RESOLUCIÓN METROPOLITANA N° S.A.
24 FEB 2015

"Por medio de la cual se efectúa una modificación menor a una licencia ambiental"

CM5 01 0850
PTAR NORTE
Aguas Nacionales EPM S.A. E.S.P.

EL SUBDIRECTOR AMBIENTAL AD HOC DEL ÁREA METROPOLITANA DEL VALLE DE ABURRÁ

Figura 1. Esquema obra de descarga B3

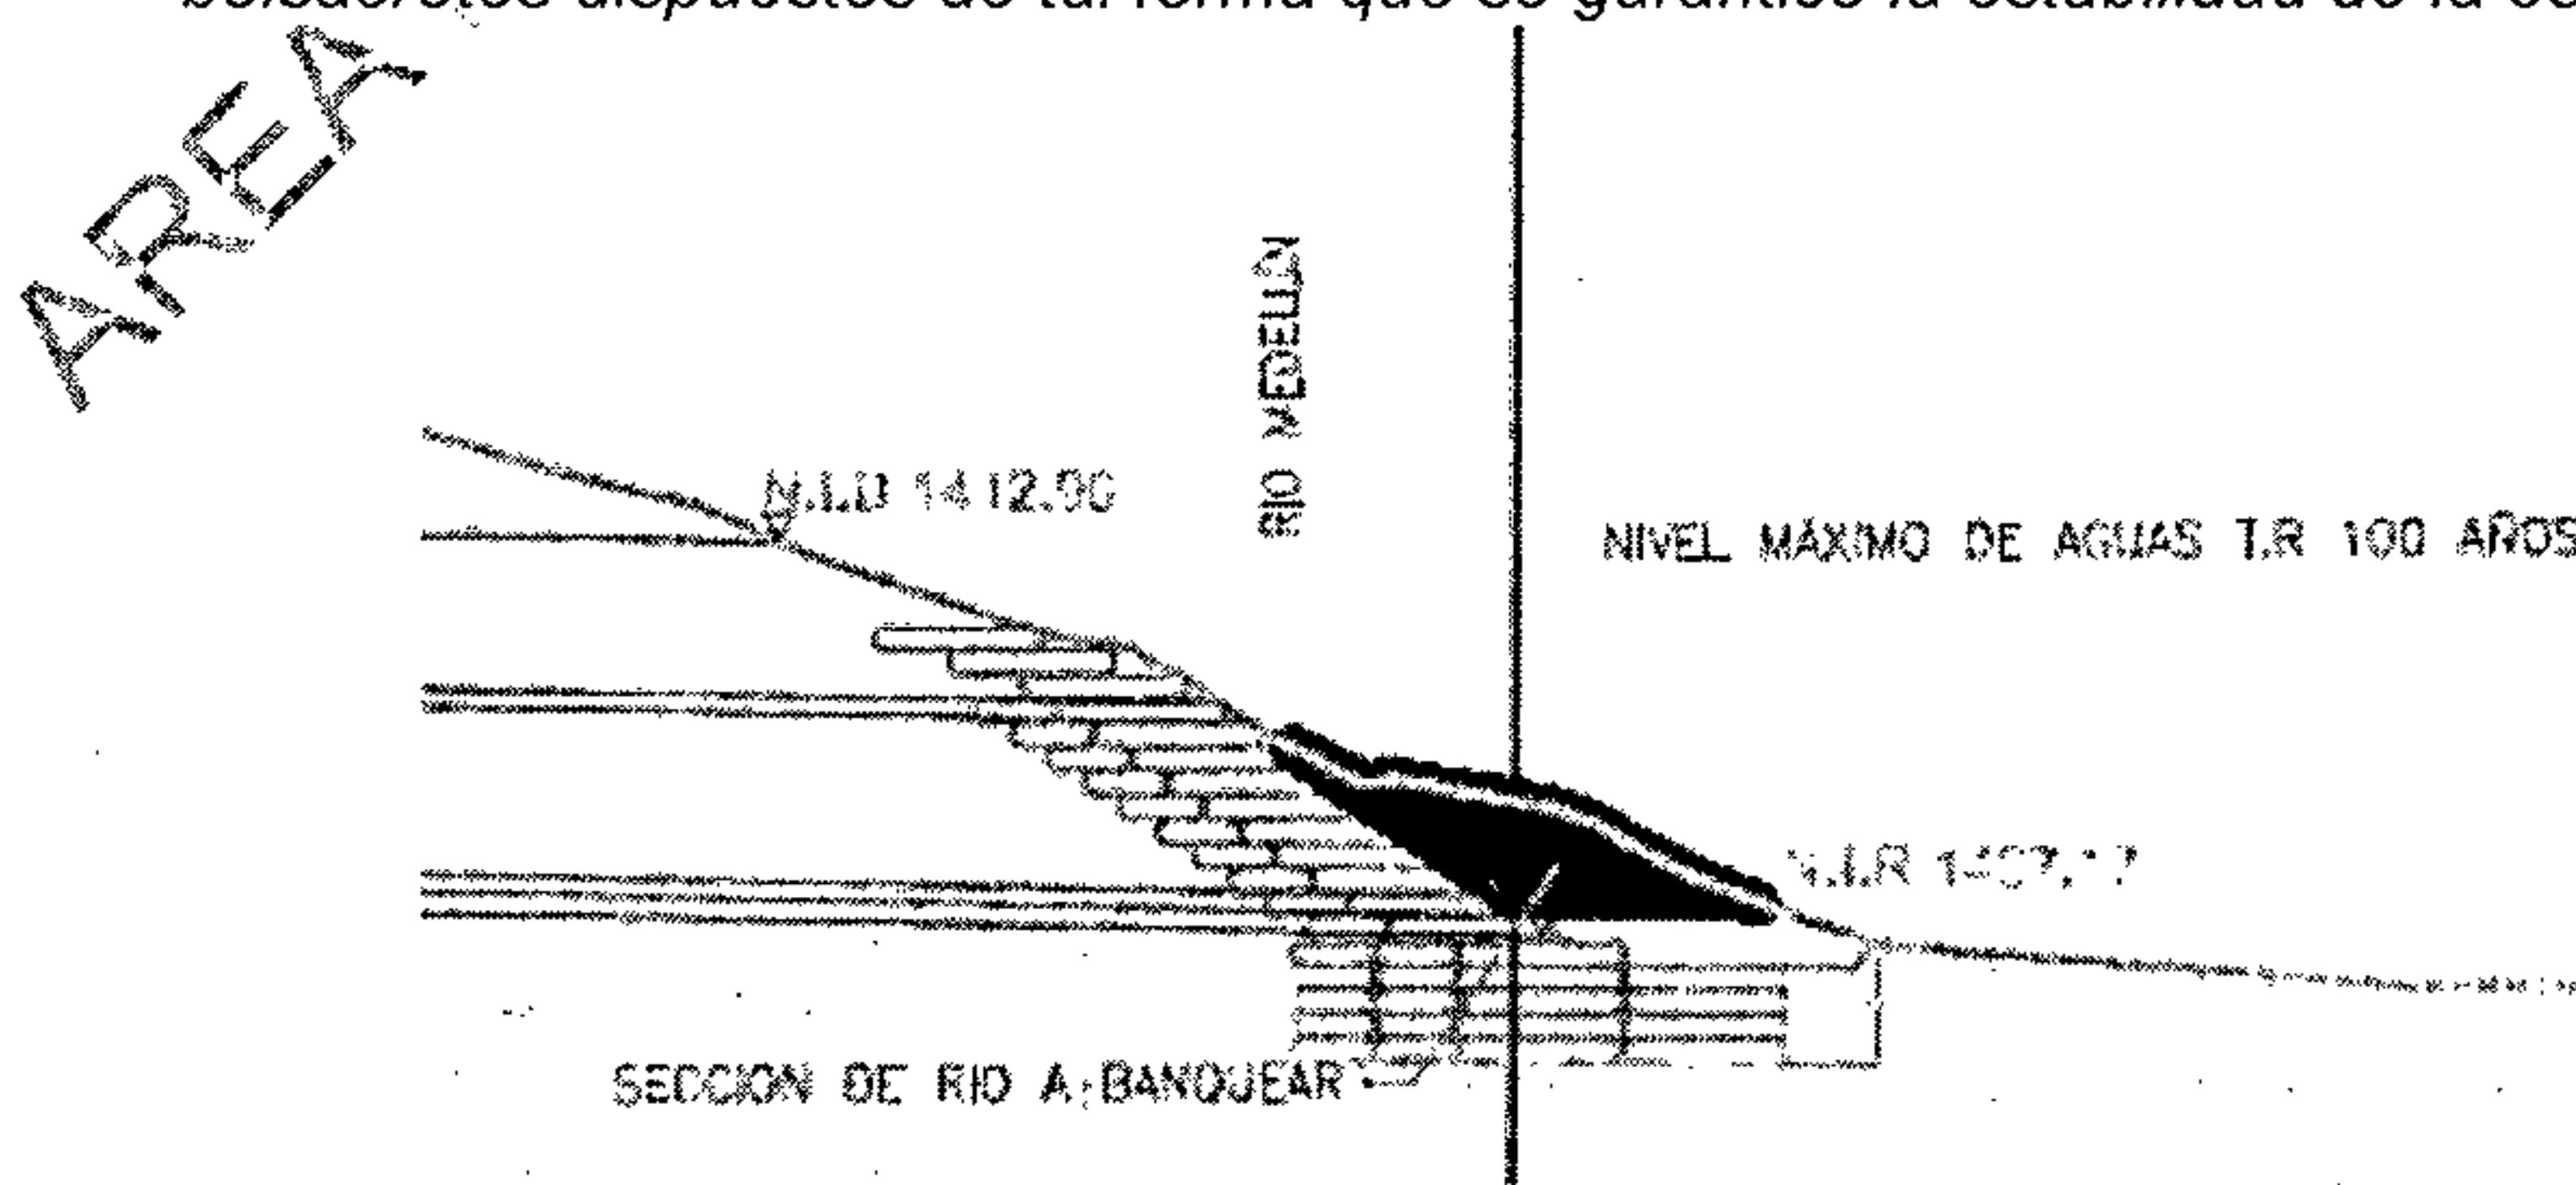
Botadero B3: Obra de descarga necesaria para el rebose final del pozo C23 del Interceptor Norte del río Medellín. La obra es tipo cabezal y está conformada por bolsacretos dispuestos de tal forma que se garantice la estabilidad de la estructura.

"...Falta mayor claridad en las especificaciones de las obras de descarga, la localización y dimensiones de las mismas, carece de información, por tanto se le requiere al usuario, especificar en mayor detalle las dimensiones de cada una de las obras, donde se muestre las cotas bateas, los diámetros de las tuberías, longitudes, pendientes, materiales y coordenadas de los sitios de descarga. Esta información debe ser suministrada tanto en el informe como en los planos..."

Se debe adicionar a los planos la sección transversal de los sitios donde está localizada la obra de descarga, donde se ilustre claramente la cota de batea de la obra con respecto a la lámina de agua del caudal de periodo de retorno de los 100 años. Cabe mencionar que si la lámina de agua está por encima de la cota batea de la obras, se deben proponer soluciones para garantizar que no se genere refluo en el sistema, por tanto se debe aportar un diseño dando la solución definitiva.

Esta información solicitada se presenta en los siguientes planos para los botaderos R0, B3 y B4:

Una vez revisados y analizados los diseños y especificaciones anexos, se considera que se presentan en detalle cada una de las obras, con dimensiones, cotas de batea, diámetros de tubería, longitudes, pendientes y coordenadas, cumpliendo con las expectativas de la Entidad y por tanto se aprueba la respuesta al requerimiento.

Figura 2. Esquema obra de descarga B4

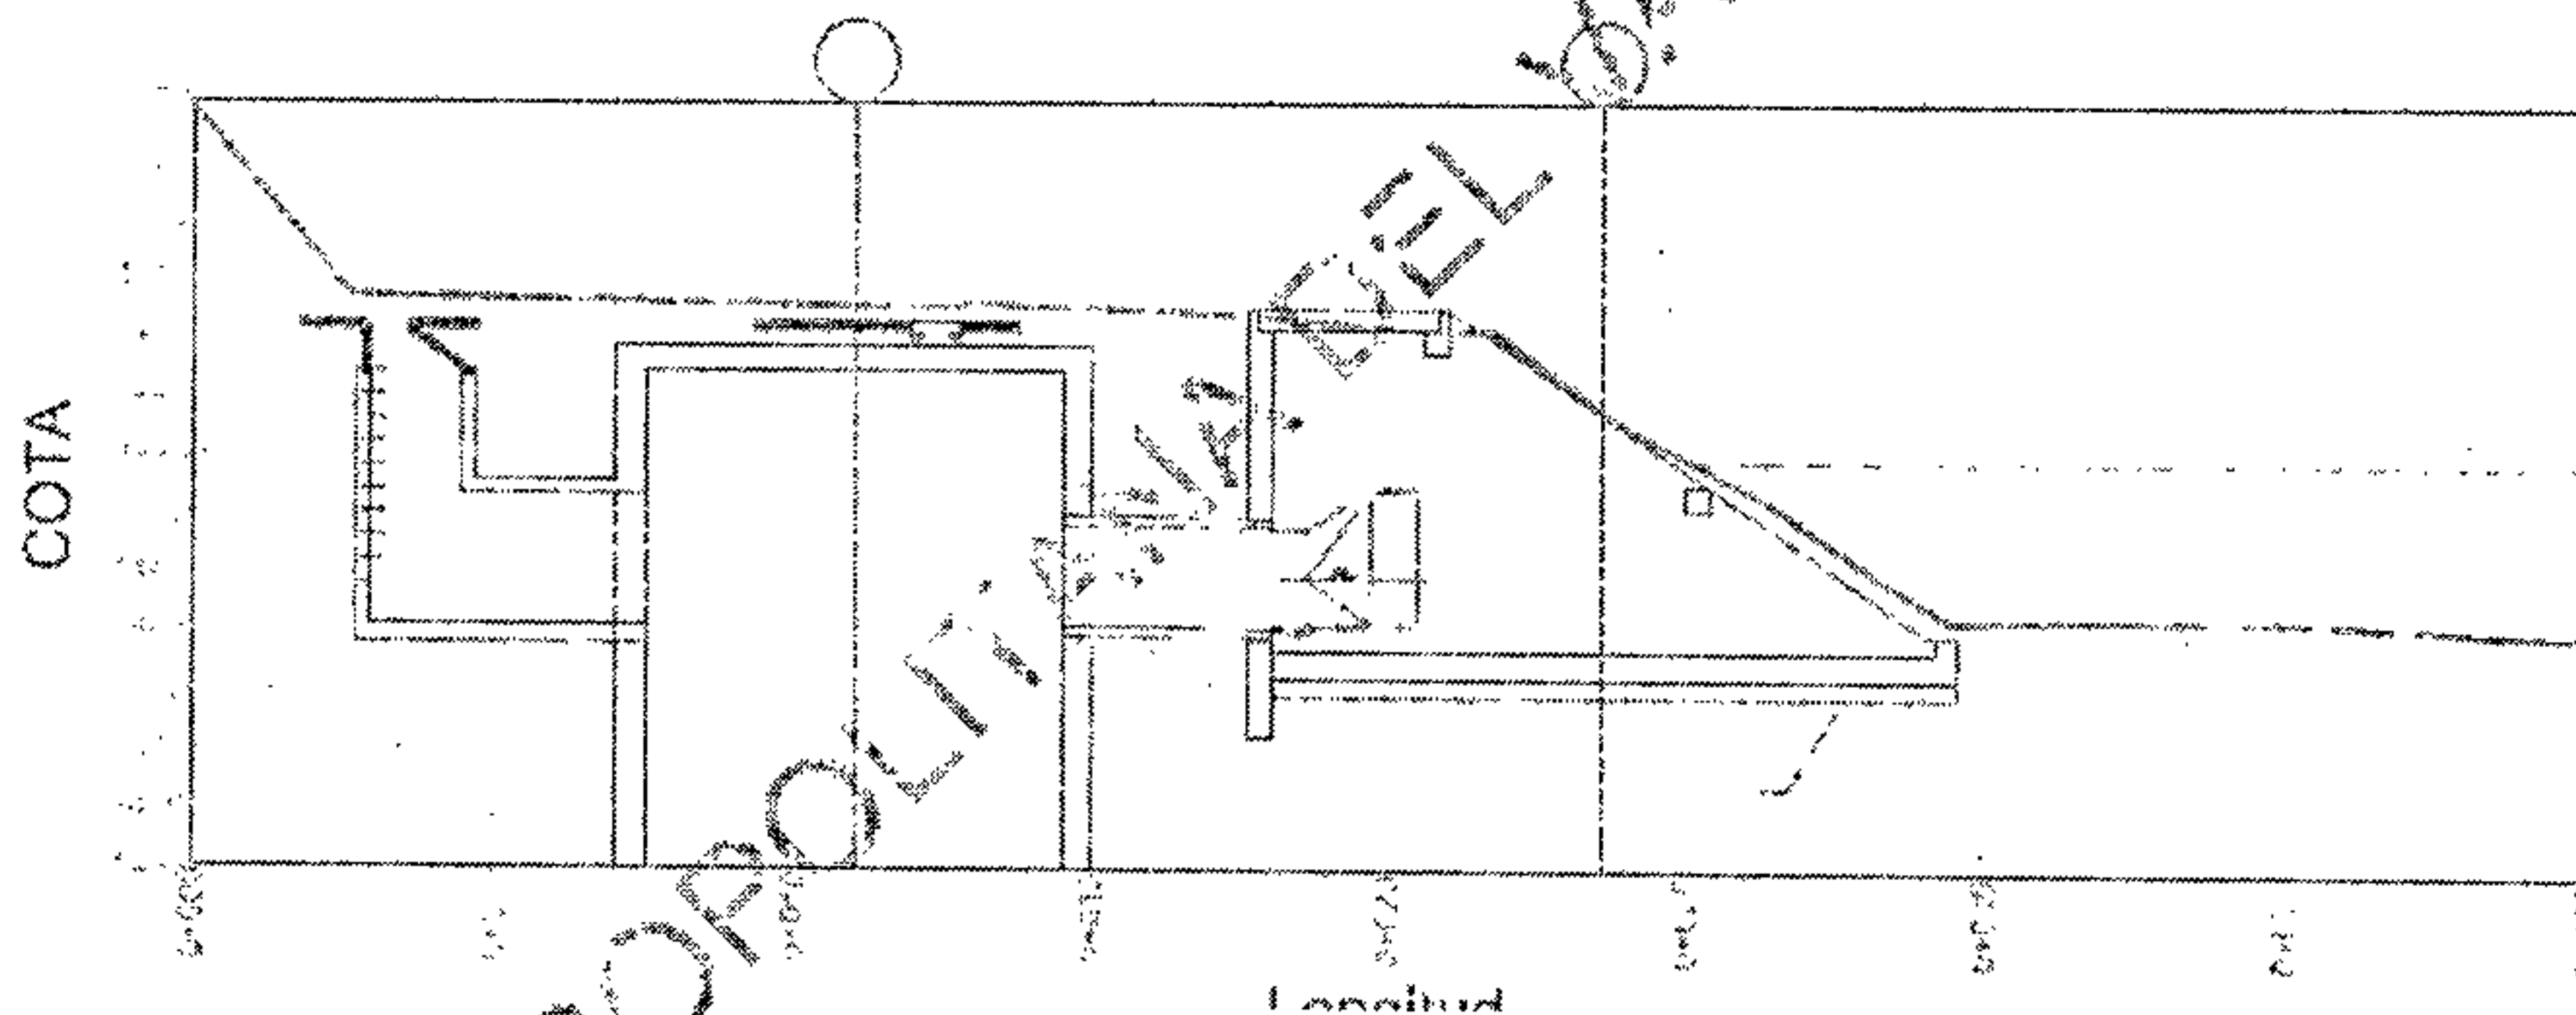
Botadero B4: Estructura de descarga en concreto reforzado embebidas en la losa lateral del río, donde se hará necesario intervenir las placas existentes del río y corte del terreno para poder reposar la estructura del botadero. La cámara de salida B4 para válvula de pico de pato, corresponde a una estructura de forma rectangular, semienterrada, construidas para proteger y tener acceso a la válvula, relacionada con el Interceptor Norte del río Medellín. La totalidad de la cámara es de concreto reforzado fundida en el sitio, con dimensiones de 4.80 m x 11.94 m en el eje de la cámara.

Figura 3. Esquema obra de descarga R0

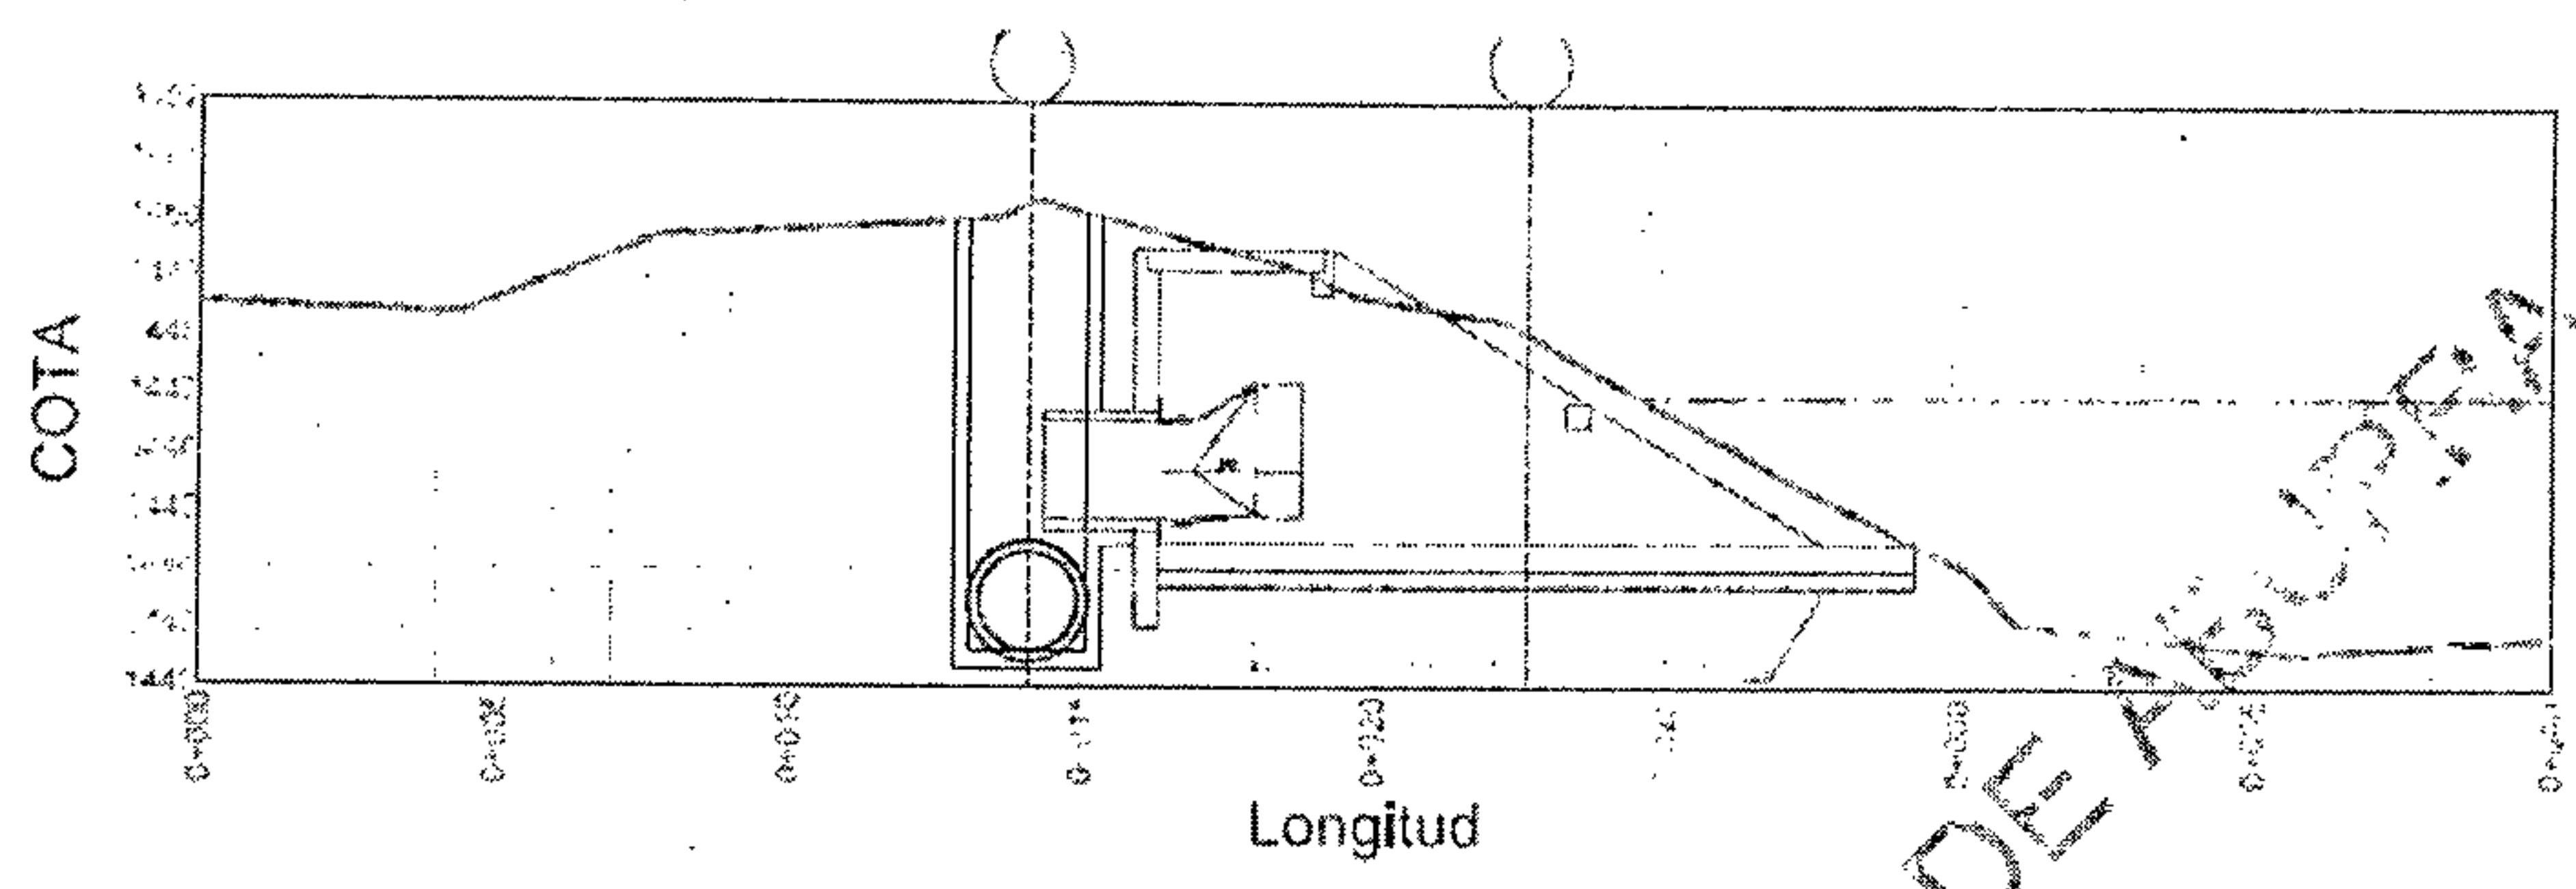
Botadero R0: Estructura de descarga en concreto reforzado embebidas en la losa lateral del río, donde se hará necesario intervenir las placas existentes del río y corte del terreno para poder reposar la estructura del botadero. La cámara de salida R0 para válvula de pico de pato, corresponde a una estructura de forma rectangular, semienterrada, construidas para proteger y tener acceso a la válvula, relacionada con el Interceptor Norte del río Medellín. La totalidad de la cámara es de concreto reforzado fundida en el sitio, con dimensiones de 4.80 m x 11.94 m en el eje de la cámara.
